SOLICITATION AMENDMENT
MODIFICATION DE L'INVITATION

Title - Sujet Integrated Soldier System Project	
Solicitation No. - N° de l'invitation W8476-112965/B	Amendment No. - N° modif. 022
Client Reference No. - N° de référence du client W8476-112965	Date 2013-07-11
GETS Reference No. - N° de référence de SEAG PW-\$\$RA-004-23669	
File No. - N° de dossier 004ra.W8476-112965	CCC No./N° CCC - FMS No./N° VME
Solicitation Closes - L'invitation prend fin at - à 02:00 PM on - le 2013-08-01	Time Zone Fuseau horaire Eastern Daylight Saving Time EDT
F.O.B. - F.A.B. Plant-Usine: <input type="checkbox"/> Destination: <input type="checkbox"/> Other-Autre: <input type="checkbox"/>	
Address Enquiries to: - Adresser toutes questions à: Scott, Sean	Buyer Id - Id de l'acheteur 004ra
Telephone No. - N° de téléphone (819) 997-5288 ()	FAX No. - N° de FAX () -
Destination - of Goods, Services, and Construction: Destination - des biens, services et construction:

Cet amendement fait référence à la Demande de proposition (DDP) du PÉIS, numéro W8476-112965/B.

Questions et réponses numéro 97 à 107

G-WAGON DRIVER'S DOOR

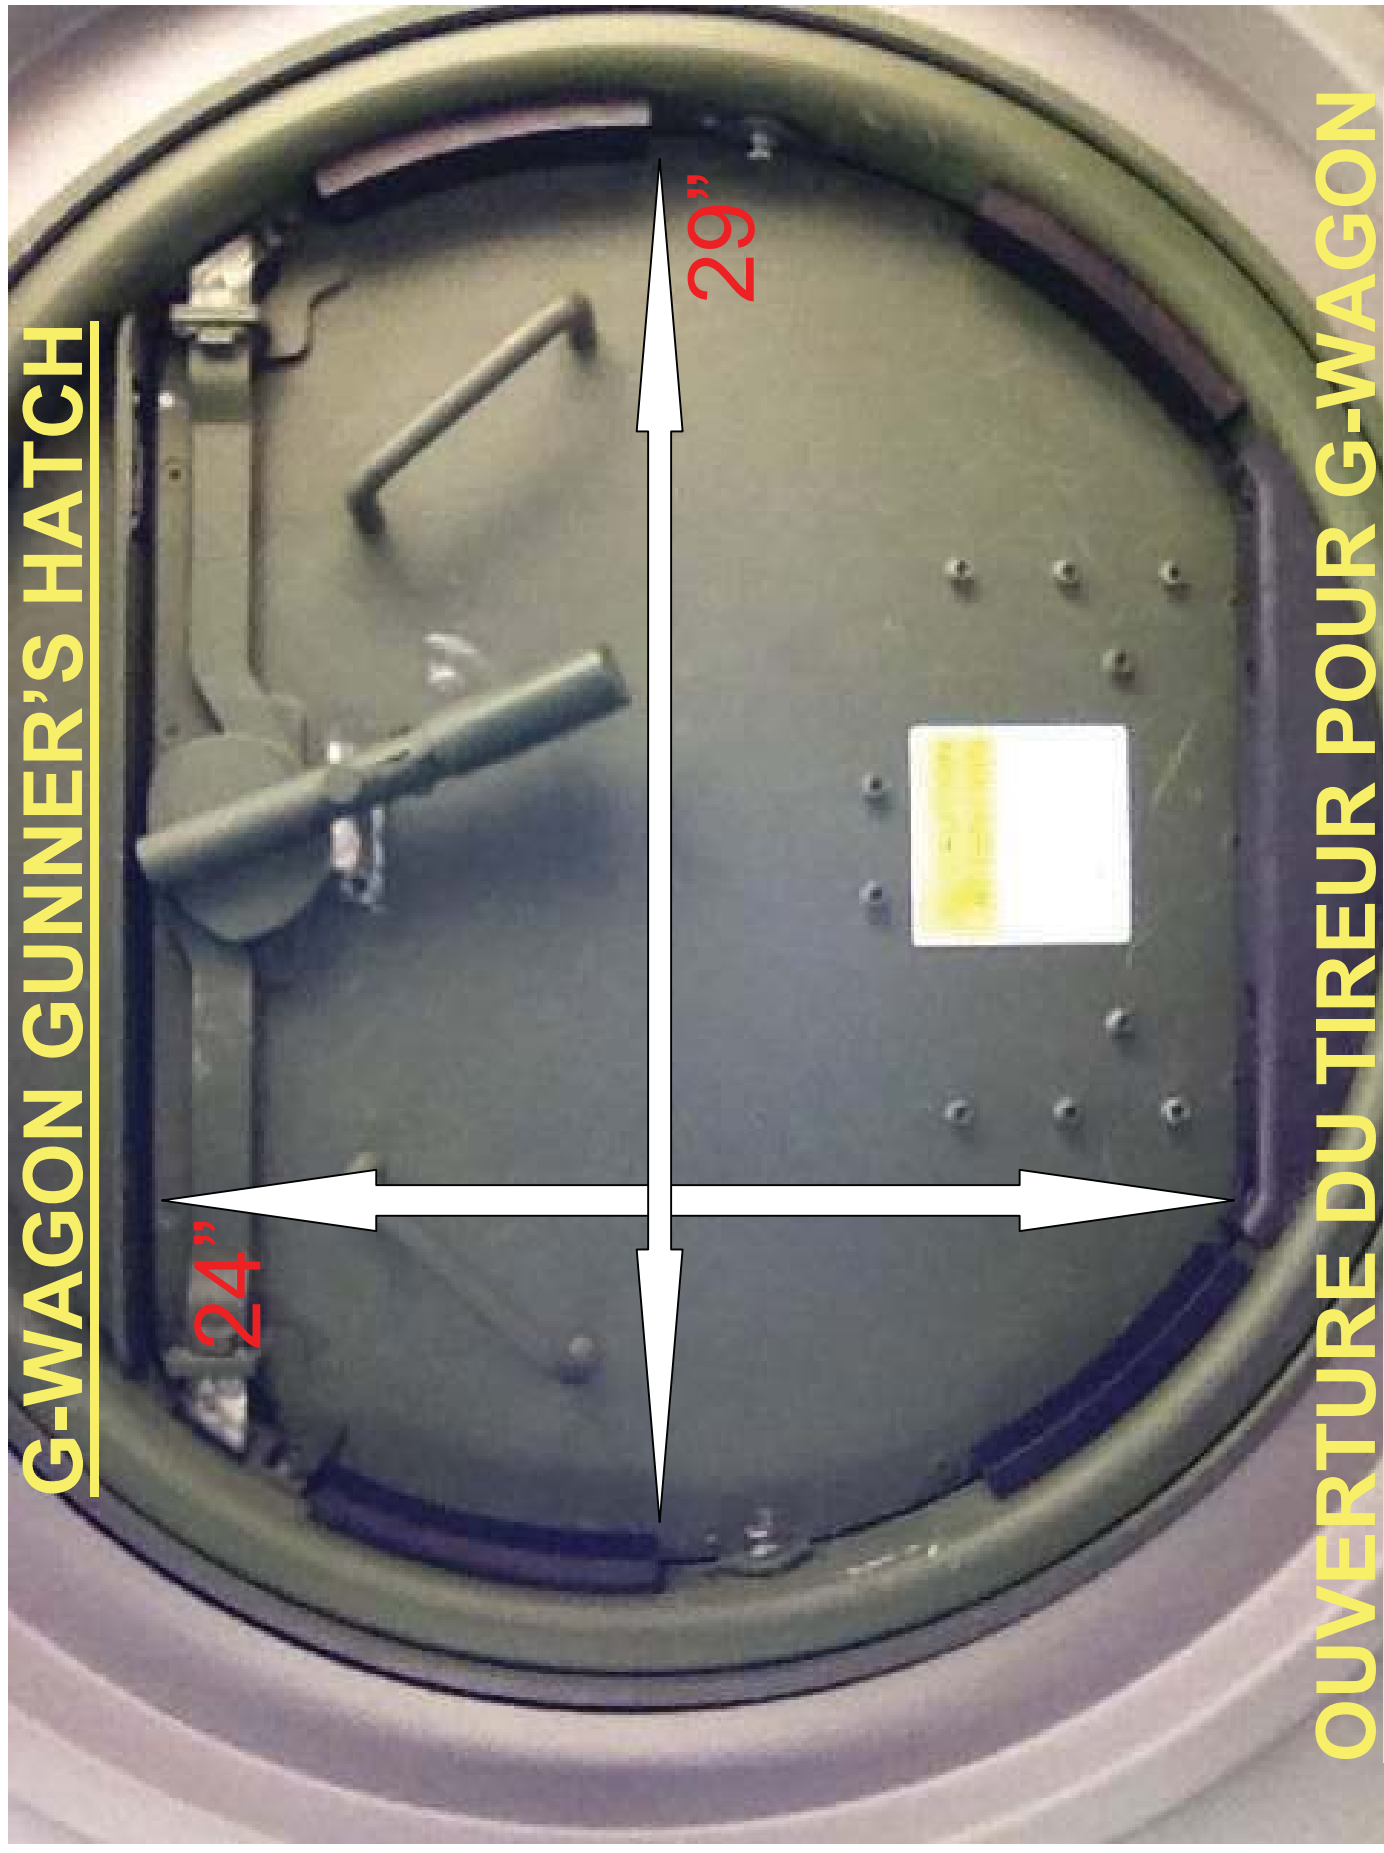
Q104: Pourriez-vous indiquer ou fournir les dimensions des ouvertures pour les VBL III et G-Wagon de la proposition PÉIS.

R104: Vous trouverez ci-joint une version bilingue des affiches concernant les dimensions des véhicules qui étaient exposées dans le couloir durant la conférence des soumissionnaires tenue le 1er mai 2013.
